柏崎刈羽原子力発電所第6号機 設計及び工事計画認可申請に係る説明について (大物搬入建屋 杭の損傷要因について)

2022年5月30日
東京電力ホールディングス株式会社

■ 指摘事項 (No.1)

図8 No.8杭上部 展開図 (コンクリートはつり取り後) (単位: mm)

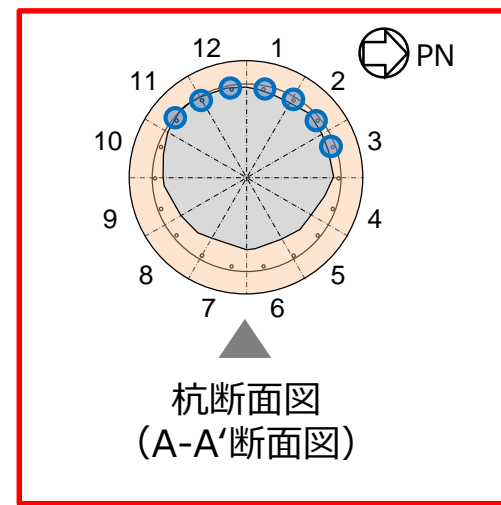
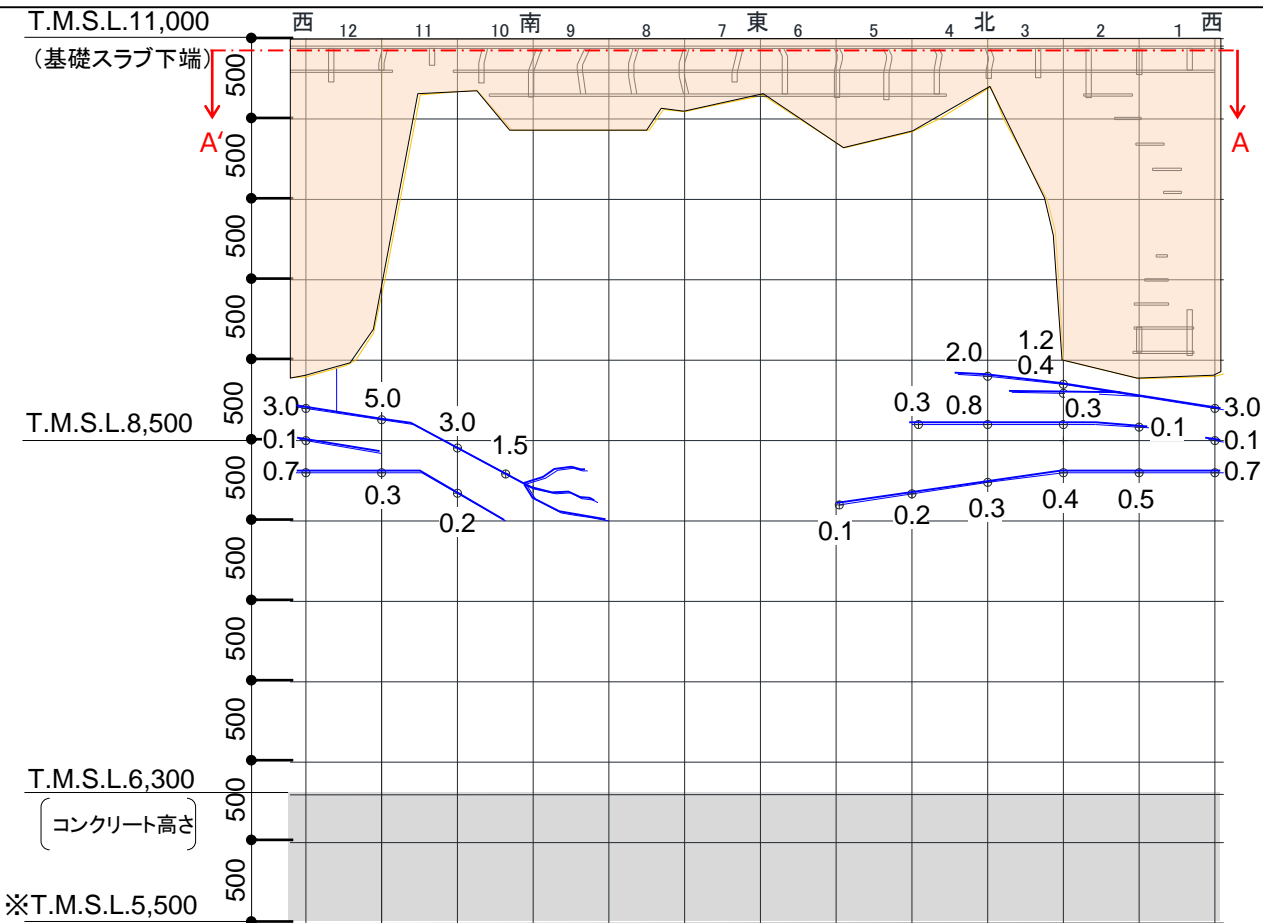
杭の損傷状況についてのデータ整理を行い、考察の充実を図ること。

- ▶ 基礎スラブ下約5.5m※まで掘削し、コンクリートをはつり取った後のNo.8杭上部の調査結果を図8に示す。
- ✓ ひび割れ：基礎スラブ下から約2.1m～3mの範囲に、ひび割れ幅0.1～5.0mmの水平方向のひび割れを3本確認した。
- ✓ 鉄筋：鉄筋の調査結果を次ページに示す。

図27 セメント改良土配置図

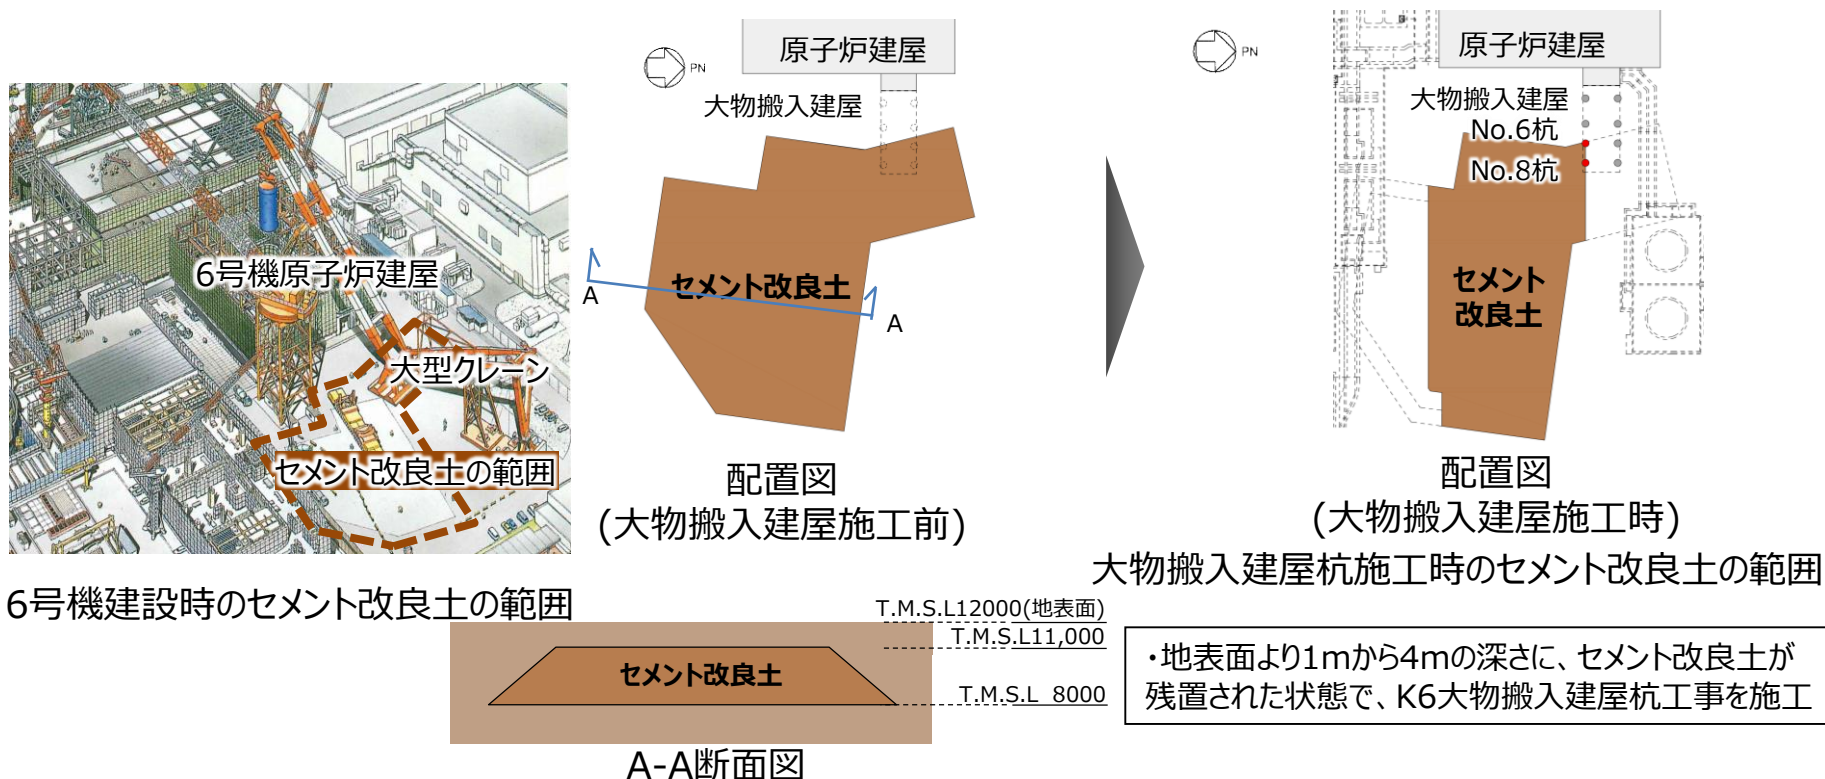
杭の損傷原因の特定にあたっての要因の絞り込みに係る考え方、プロセスを説明すること。その説明にあたっては、杭の特異な損傷状態を念頭に設計データ、施工データ等を網羅的に確認できるようにすること。

- 硬質な地盤の材料や範囲等について、建設記録の確認や協力企業への聞き取りを実施した。その結果、硬質な地盤は、6号機建設時に大型クレーン位置の地盤を補強するため、セメントと土を混ぜて作られたセメント改良土であることを確認した。図27にセメント改良土配置図を示す。
- 地震が発生した際にセメント改良土の影響でNo.6及びNo.8杭に応力が集中する可能性がある。

- 大物搬入建屋の杭周辺地盤の状況を調査した結果、No.6・8杭周辺にセメント改良土が干渉していることを確認した。(表9内、最下段)
- 地震が発生した際にセメント改良土の影響でNo.6・8杭に応力が集中する可能性がある。

以上から、「セメント改良土による応力集中」を推定要因として絞り込み、Step3で解析的検証を行う。

図33 杭のせん断力 (単位: kN)

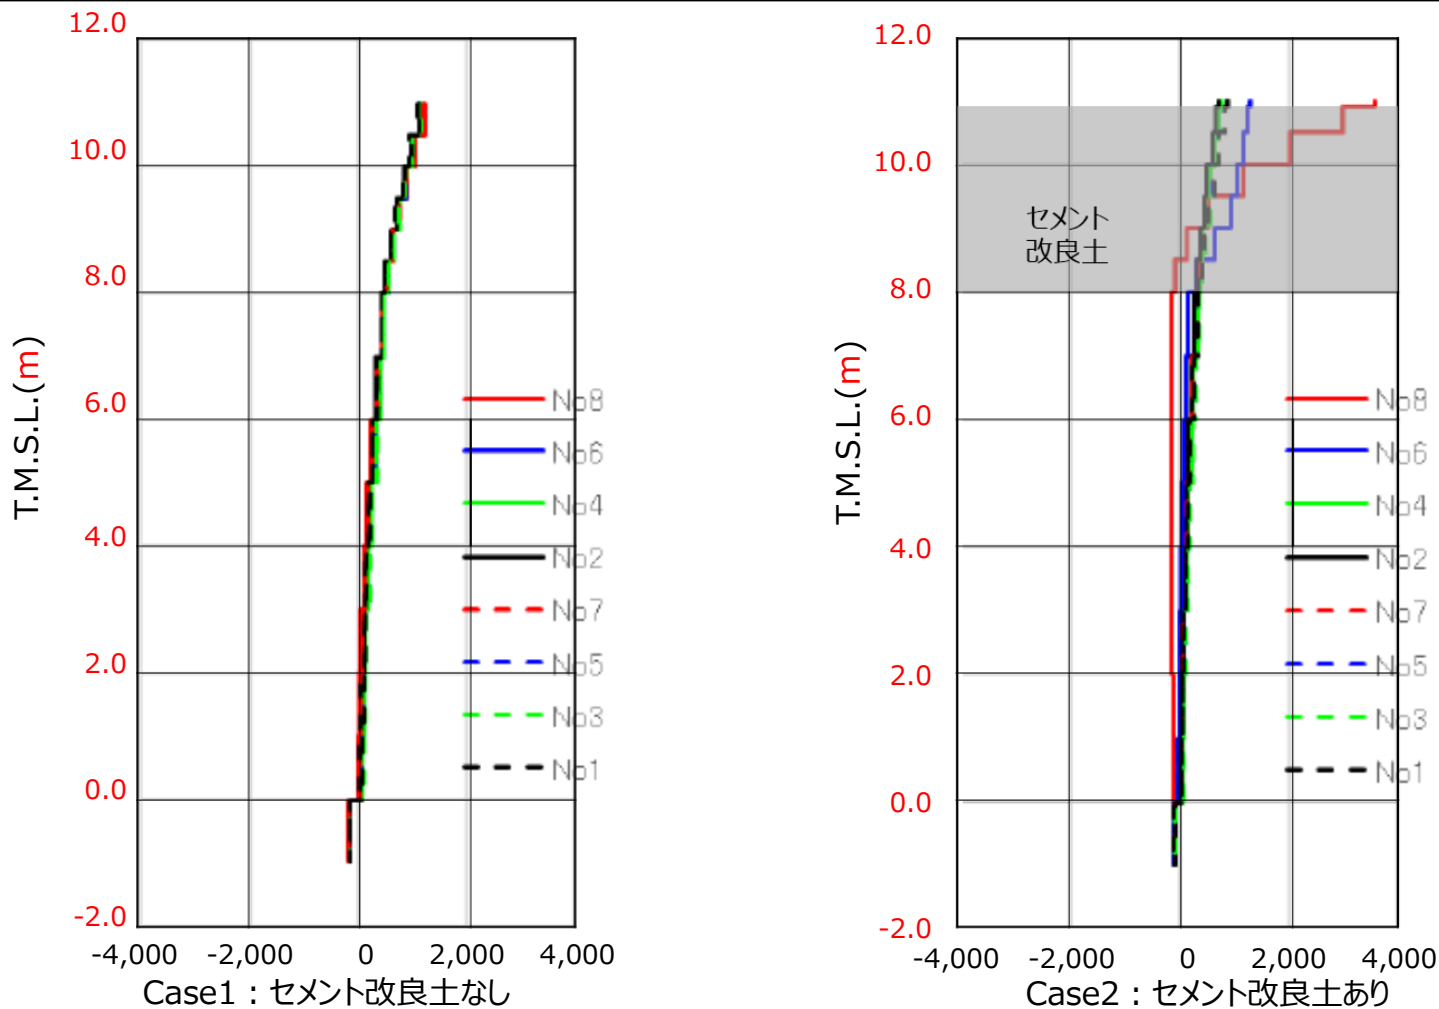
要因の絞り込みのプロセスに関して、東京電力が要因を特定する際に実施した解析的検証等の方針、方法、条件、結果についても妥当性を説明すること。その説明にあたっては、杭の損傷状況と解析的検証との関係についても考察すること。

- 図34に杭頭せん断力の最大値の比率を示す。
- No.8杭周辺のセメント改良土を模擬したケースでは、セメント改良土がないケースに比べ杭頭せん断力が3倍程度大きくなり、セメント改良土の影響でNo.8杭に応力集中する傾向を確認した。

以上から、No.8杭がセメント改良土に拘束されていたことが損傷要因と考えられる。
